## Detaljplan för Karlslund 1:32 m.fl

# Blomstergården

## SAMRÅDSREDOGÖRELSE

Samråd pågick mellan 12 januari 2022 till och med 14 februari 2022.

Bilden är hämtad från bullerutredningen genomförd av Norconsult och illustrerar beräknad ekvivalent ljudnivå vid Genvägen 2040 om detaljplanen genomförs. Av bilden kan utläsas att fastigheterna väster om Genvägen skulle drabbas av en ekvivalent ljudnivå över 60 dB(A)

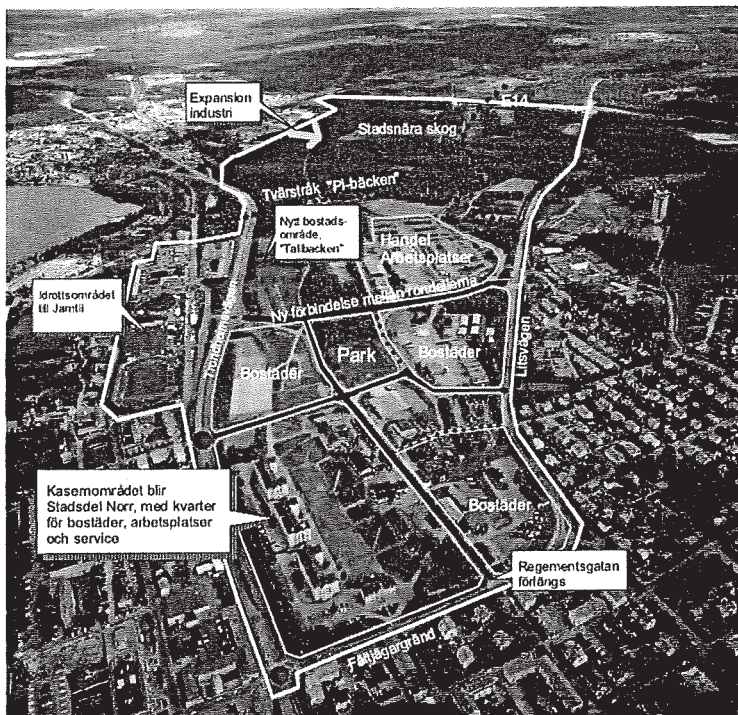
Detaljplanens genomförande skulle medföra att ett värde om långt över 60 dB(A) uppnåddes vid befintliga fastigheter på Genvägen.

I bilden till höger har byggnaderna dels flyttats in en bit, dels har en våning tagits bort. På det frigjorda markområdet kan träd planteras för att ytterligare dämpa övergången. De övriga byggnaderna behåller sin byggrätt och deras höjd inverkar inte lika påtagligt.

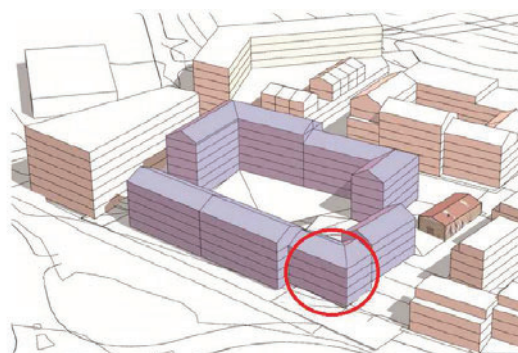
En övergång kan alltså dämpas genom att dels flytta in byggnaderna, dels genom att minska byggrätten med en våning. Jämför man med kvarter 7 och 9 så ligger dessa en bit in från Genvägen och förskolan är två våningar hög. Det är därför rimligt att samtliga byggnader efter Genvägen ligger en bit in och har lägre våningshöjd.

I Föreningens ögon är det nödvändigt att det blir en trädallé, inte bara för att minska insynen utan även för att skilja av områdenas karaktärer och ge en lummighet, som även dämpar trafikljud, såsom är fallet kring Litsvägen. Utan träd kan trafikljud studsas på de nya byggnadernas fasad och öka ljudstörningarna för boende på andra sidan Genvägen.
